改善箇所説明図

ヒューズボックス取付位置

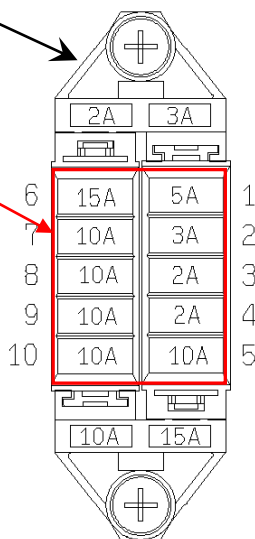
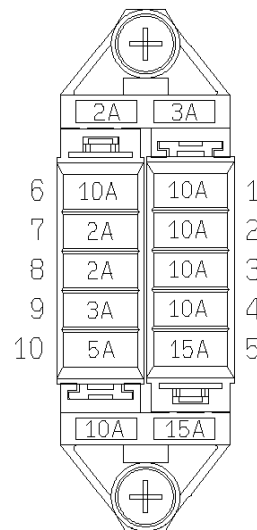
不具合発生箇所

誤ヒューズ配置

クレーン車のヒューズボックスにおいて、ヒューズ挿入位置が間違っているものがある。そのため、ヒューズの規定容量と作業装置機器の定格容量があっていない状態となり、機器での電流値が定格容量を超えてもヒューズが切れず機器が破損し、最悪の場合、機器が発火し、火災に至るおそれがある。

正規ヒューズ配置

全車両、ヒューズの挿入位置を正規位置に修正する。また、作業装置機器を点検し破損している場合は新品に交換する。

識別：ヒューズボックス取付ねじに白色ペイントを塗布する。
